Merknadsskjema – Offentlig ettersyn

| Plannavn | Fyllingsdalen sentrale deler |
| Saksnummer | PLAN-2022/20442 |
| Utarbeidet av | Plan- og bygningsetaten / Byplan |

Figur: Myrareal på gnr. 22 bnr. 778 vist med blått. Rød linje: Eiendomsgrense. Kilde: Gårdskart, Nibio.

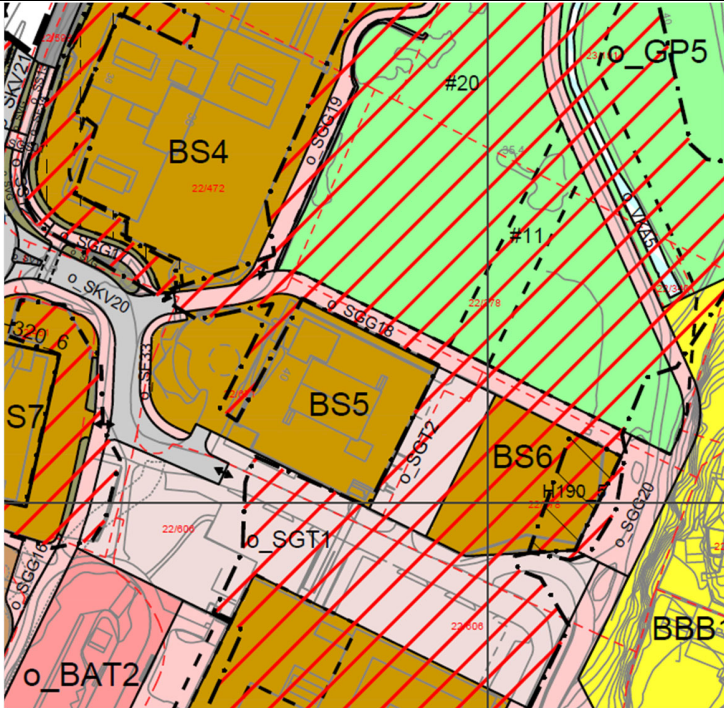
| Nr. | Avsender Doknr. 320 og oppover refererer til gammelt arkivsaksnr. Doknr. som begynner med PLAN-refererer til nytt arkivsaksnr. | | Hovedpunkt i merknad/uttalelse |
|-----|--|--|---|
| 3 | Eirin Dale, Beiteveien 13, Bergenhus 20.3.22, doknr. 325 | Vennligst ikke bygg ut Oasen. Tilbakefør våtmarkene. | Ikke tatt til følge. Utbygging av Oasen tilfører sentrum nye funksjoner og kvaliteter. Ikke tatt til følge. Det antas at merknadene gjelder den eksisterende parkeringsplassen nord for Oasen, jf. figur nedenfor. Den private eiendommen som parkeringsplassen ligger på består av asfalterte flater, offentlig gangveg, atkomstveg, parkbelte, en markert skrent, samt ca. 0,5 daa grunn myr (kilde: Gårdskart). Myrarealet er i planforslaget foreslått regulert til gangveg, gatetun og sentrumsformål. Arealformålet BS6 (2,4 daa) er satt av til sentrumsformål i KPA. Arealet er regulert til kontorformål i reguleringsplan i kraft 16.9.2002. Mesteparten av arealet er i dag opparbeidet til parkering. Det foreligger ikke en bestilling av en utvidet park/våtmark inn på privat areal. Arealet som er satt av til park (o_GP4 og o_GP5) utgjør ca. 22 daa, og vurderes som stort nok til å ivareta parkformålet. |

Restaurering av våtmark og etablering av ny våtmark er på generelt grunnlag aktuelle tiltak for å binde karbon, ivareta biologiske mangfold og forebygge flom. Slike tiltak bør fortrinnsvis legges til arealer med moderate investeringskostnader, der man også kan påvise betydelig effekt av tiltaket.

Oppdatert plankart (etter høringen) for denne delen av området

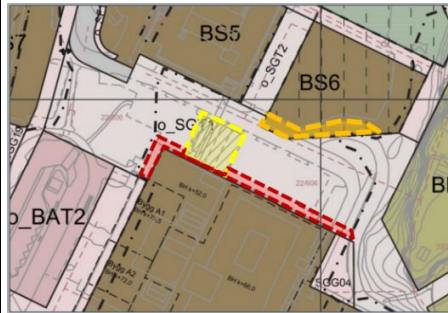
| 36 | Martin Storesætre Aronsen, Søndre Skogveien 6, Årstad, 25.4.2022, doknr. 385 | <p>Parkeringsplassen (BS6) til DNB-bygget i Folke Bernadottes vei 40 bør omgjøres til våtmarkspark med åpent vassdrag lengst mulig ned mot Oasen.</p> <p>Et bygg på BS6 vil snevre inn turdraget og gjøre at et område som folk oppfatter som utrygt oppleves som enda mindre trygt.</p> <p>Det finnes få mer egnede steder for å etterleve kommuneplanens sterke tanker om natur-rettet byutvikling enn på denne parkeringsplassen.</p> <p>Har opprettet en nettside / kampanje for å informere om og samle støtte til å gjøre om parkeringsplassen til våtmark: www.reddvåtmarken.com</p> | <p>Ikke tatt til følge. Den private eiendommen som parkeringsplassen ligger på er ca. 4,6 daa, og består av asfalterte flater, offentlig gangveg, atkomstveg, parkbelte, en markert skrent, samt ca. 0,5 daa grunn myr (kilde: Gårdskart):</p>  <p>Figur: Myrareal på gnr. 22 bnr. 778 vist med blått. Rød linje: Eiendomsgrænse. Kilde: Gårdskart, Nibio.</p> <p>Eiendommen er i planforslaget foreslått regulert til gangveg, gatetun og sentrumsformål. Arealformålet BS6 (ca. 1,5 daa) er satt av til sentrumsformål i KPA.</p> <p>I områdereguleringen er BS6 avgrenset/ redusert etter høringen. 0_SGT2 var en smal passasje og er nå utvidet til 20 meter. o_SGGG22 er også utvidet til 20 meter. Dette er for å sikre nødvendige byrom rundt BS6, sikre at nordsiden av Oasen ikke blir en «bakside», knytte landskapet i</p> |

grønnstrukturen nordfor mer til bebyggelsen i sør, samt sørge for at passasje (SGGG22) videre mot og gjennom Oasen får et tydelig offentlig preg. BS6 er også avgrenset i sør da utbyggingsområdet gikk ut i gatetun o_SGT1 og tilkomst til delfelt BS5 og BS6. I tillegg er området avgrenset for å ivareta flomsituasjonen. Evt. bekkeåpning må vurderes i detaljreguleringsplan.

Nybygg på felt BS6 kan, forutsatt god arkitektur og publikumsrettet virksomhet på gateplan, bidra til et styrket bydelssenter og kan bidra med økt sosial kontroll til et område med utfordringer i forhold til trygghet. Med god terrengtilpassing, volumutforming og løsning av kantsoneproblematikk kan et bygg her bidra til å aktivisere et område som i dag kan oppleves som en dårlig bakside av Oasen.

I opprinnelig planforslag var deler av grøntområdet nord for BS5 satt av til riggområde. Dette er nå tatt ut.

Kryssing av Hjalmar Brantings vei

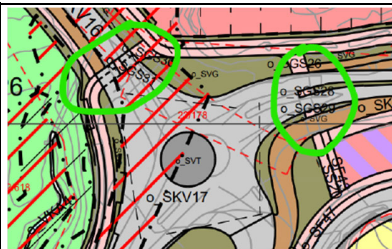
Ved kryssning av Kroatjønnveien og Fyllingsdalsveien: Gangfelt skaper usikkerhet hos både kjørende og syklende, og gir oppbrudd i infrastrukturen, noe som igjen senker attraktiviteten til sykkel:

Anlegget er ferdig etablert.
